# Avis BaPaV sur le réaménagement de la Route de Trenen à Plouzané

Novembre 2025, sur les plans du 03.10.2025

## Rayons de girations automobiles

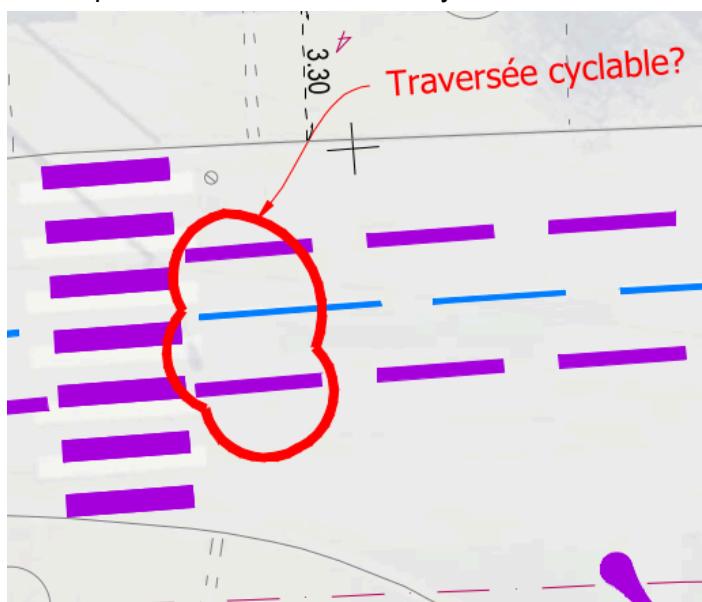
Le rayon de giration pour entrer et sortir de plusieurs rues (Camélias, Myosotis, Kéramazé...) restent très élevés.

Réduire le rayon de giration contribue à réduire la vitesse des véhicules, ce qui assure une meilleure sécurité des piétons et cyclistes à ces intersections. Dans le cas de la présence d'un passage piéton, cela contribue également à une meilleure visibilité sur une personne souhaitant traverser. Pour rappel, les intersections sont les endroits les plus accidentogènes pour les cyclistes.

Voir l'exemple "d'oreille de trottoir" ci-dessous.

## Bande anti-emportéage

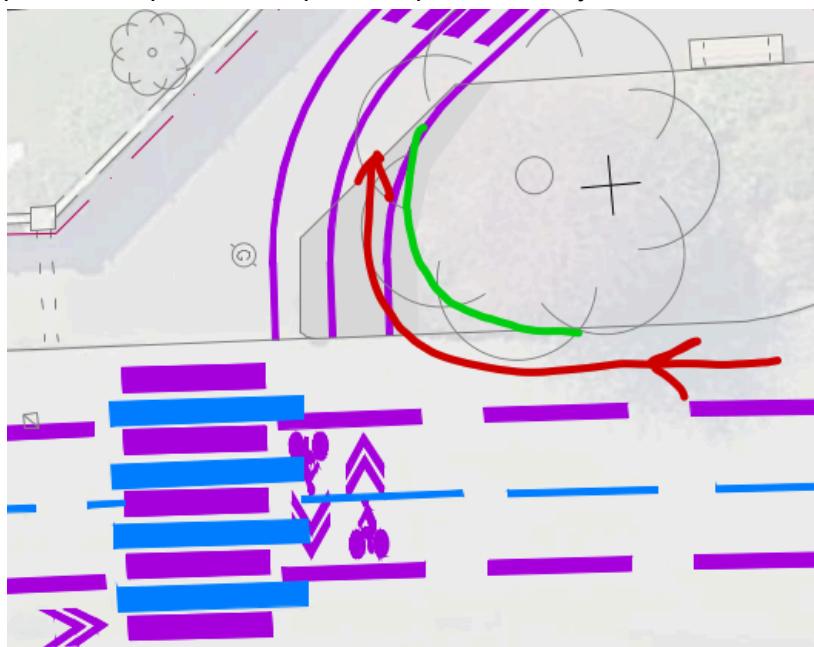
Toute bande cyclable (et des rive...) longeant du stationnement automobile devrait avoir une zone tampon (dites bande anti-emportéage) incitant les cyclistes à se placer à plus de 50cm des véhicules stationnés. Voir l'exemple sur Wikipedia : <https://fr.wikipedia.org/wiki/Emport%C3%A9age>

## Jonction trottoir cyclable/route

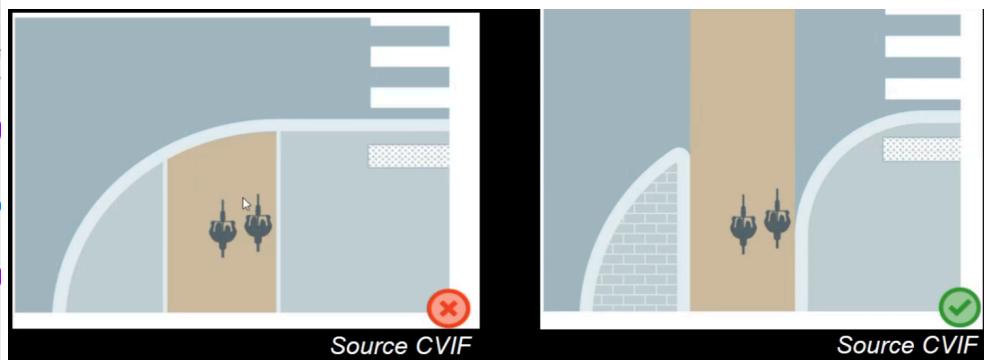
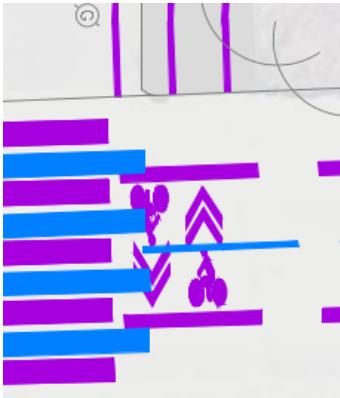
L'angle actuel à 90 degrés pour rejoindre le trottoir cyclable à partir du nord (voir image ci dessous) est problématique, surtout pour les personnes ayant une moins bonne maîtrise ou un vélo de style cargo.

Voir par exemple le schéma du point 6 de cette page du CEREMA :  
<https://www.cerema.fr/fr/actualites/8-recommandations-reussir-votre-piste-cyclable>
